**Avis délibéré de l’Autorité environnementale
sur le confortement de la digue de
Croissy-sur-Seine (78)**

n°Ae : 2021-79

Avis délibéré n° 2021-79 adopté lors de la séance du 6 octobre 2021

Figure 3 : Profil-type des travaux de la digue de Croissy-sur-Seine (source : dossier)

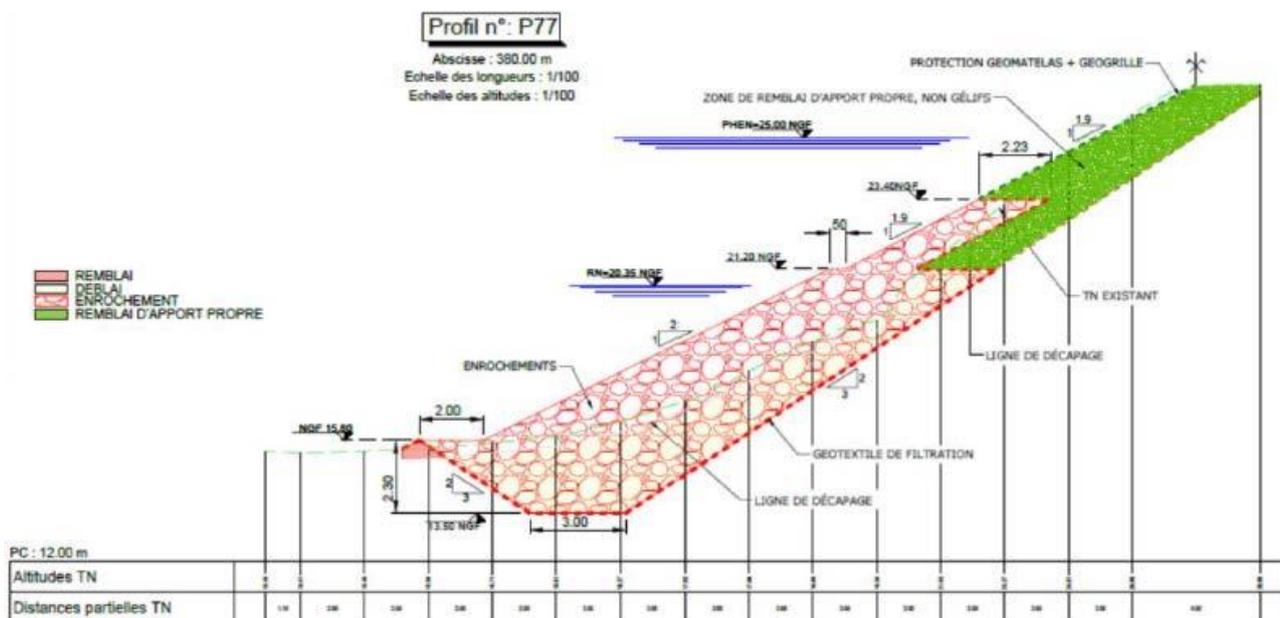
La pente du talus sera de 2H/1V (environ 27°, soit une pente de 50 %) ⁶. Elle a été portée à 1,9H/1V à partir de la cote 21,2 m NGF afin de réduire le volume de la digue (mais sans précision sur les moyens techniques permettant un réglage aussi fin avec des enrochements), et particulièrement le volume soustrait à l'expansion des crues. La largeur du chemin de crête sera en moyenne de 3,7 m, avec une réduction à 3 m sur certains tronçons.

Figure 4 : « Aménagement paysager proposé » (Source : figure 37 de l'étude d'impact).

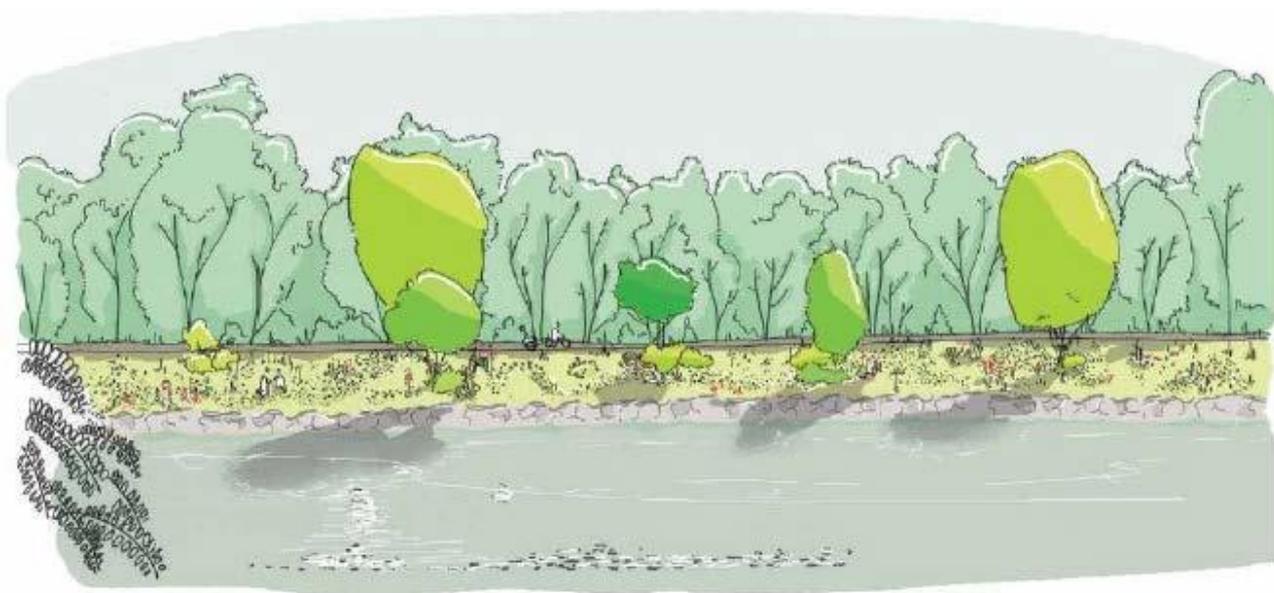
Le paysage est l'un des enjeux majeurs de ce projet. Les éléments présentés dans l'étude d'impact sont pourtant sommaires et ne permettent pas de bien se représenter l'impact visuel du projet depuis la rive opposée. L'annexe 9 « Dossier de demande d'autorisation de travaux en site classé » apporte des éléments montrant que le visuel présenté dans l'étude d'impact (figure 37, reprise ci-dessous) ne décrit pas correctement l'impact paysager du projet.

Ce croquis montre une partie empierrée à fleur de l'eau et l'essentiel de la hauteur de la digue couvert de végétation. Or le projet comprend un enrochement sans végétation sur presque la moitié de la hauteur de la digue (cf. ci-dessous, et figures 37, 38 ou 40 de l'annexe 9).

L'Ae recommande de reprendre le volet paysager de l'étude d'impact pour y inclure des visuels cohérents avec le projet, et réaliser des photomontages permettant une comparaison avant et après le projet, respectant la géométrie de la digue et des plantations, présentant fidèlement l'impact du projet depuis une diversité de points de vue et à différentes dates (y compris à la livraison du projet) pour tenir compte de la croissance progressive des arbres.

Figure 6 : La zone de compensation volumique est située dans l'ellipse noire (Source : Géoportail 2021).

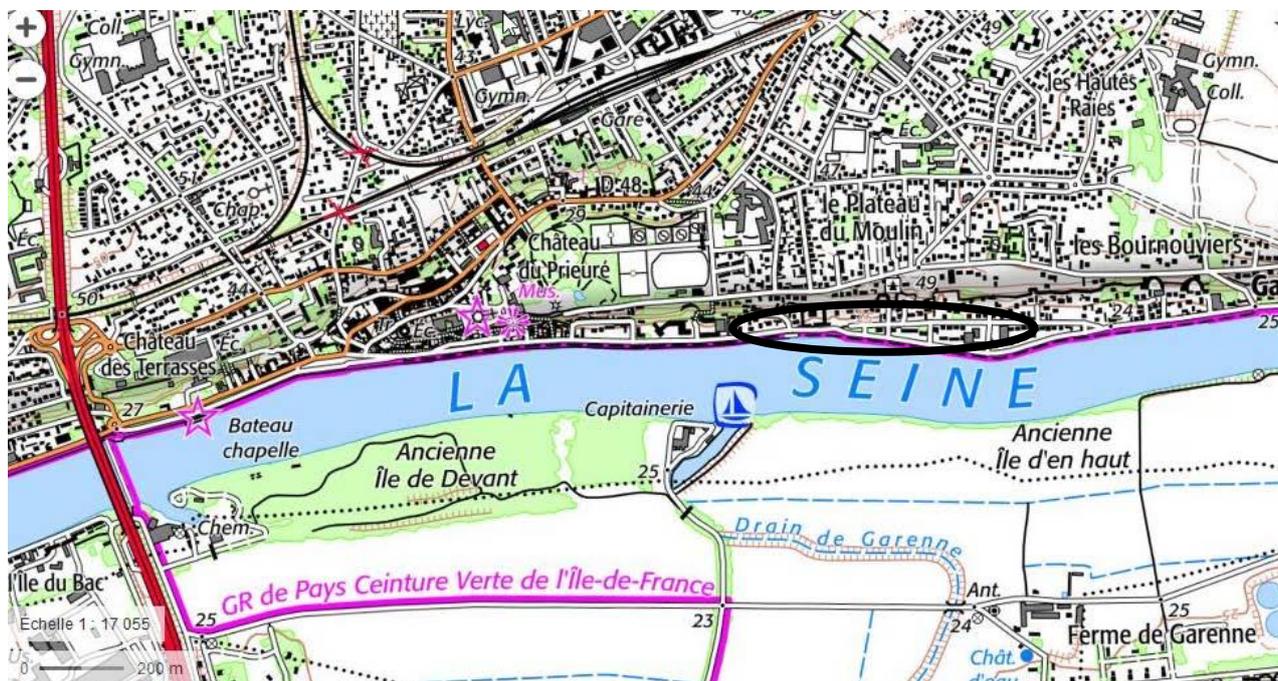
Au vu du positionnement de la zone de compensation, à 20 km de distance et en aval des travaux, l'étude d'impact devrait analyser l'évolution du risque d'inondation du fait du projet.

L'Ae observe que, si le règlement du PPRI permet les travaux en zone marron « *de renforcement, de réparation et de prolongement des digues existantes, à condition de ne pas aggraver le risque par ailleurs* », il impose aux déblais compensatoires d'être situés sur la même unité foncière, ou en cas d'impossibilité technique, d'être « *à une distance maximale de 500 m de part et d'autre du PR le plus proche* », ou à défaut, de relever d'une autorisation au titre de la loi sur l'eau (c'est le cas de ce projet), en fournissant « *à ce titre une étude d'incidences démontrant le respect des principes énoncés à l'article 1.1* » du PPRI. Le dossier d'autorisation devra être étoffé à ce titre.

Figure 7 : Vue de la zone de compensation volumique depuis la Seine (Source : dossier).

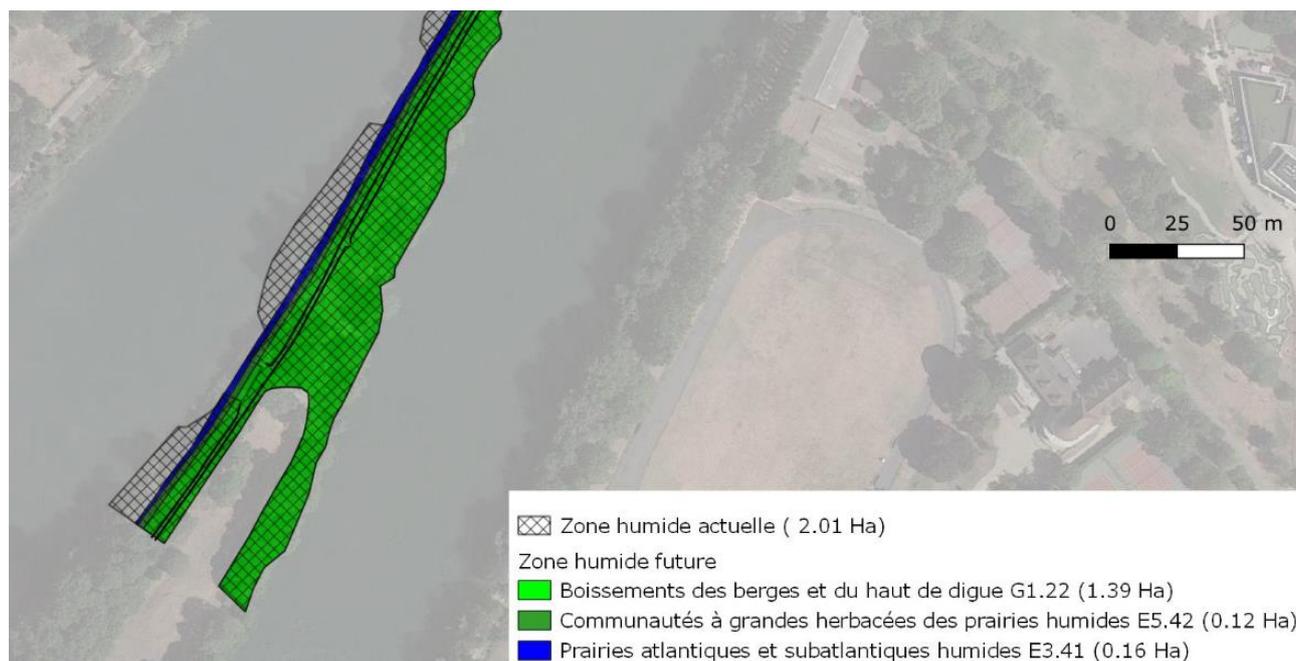
Le caractère humide de la zone de compensation volumique a été recherché : les sols ne présentent pas de caractéristiques d'une zone humide. En revanche, sept espèces végétales indicatrices de zone humide ont été observées. Le dossier indique que l'inventaire ayant conduit à recenser 68 espèces végétales, les espèces caractérisant une zone humide ne représentent que 10,3 % des espèces inventoriées. Avec ce raisonnement, il conclut que la zone n'est pas humide. Or la définition d'une zone humide est désormais fournie par la loi (article L. 122-1 du code de l'environnement) : « on entend par zone humide les terrains, exploités ou non, habituellement inondés ou gorgés d'eau douce, salée ou saumâtre de façon permanente ou temporaire, ou dont la végétation, quand elle existe, y est dominée par des plantes hygrophiles pendant au moins une partie de l'année ». Les éléments présentés par le dossier ne permettent pas de conclure.

L'Ae recommande de reprendre l'analyse du caractère humide de la zone de compensation volumique en berge de Seine selon la définition légale en vigueur.
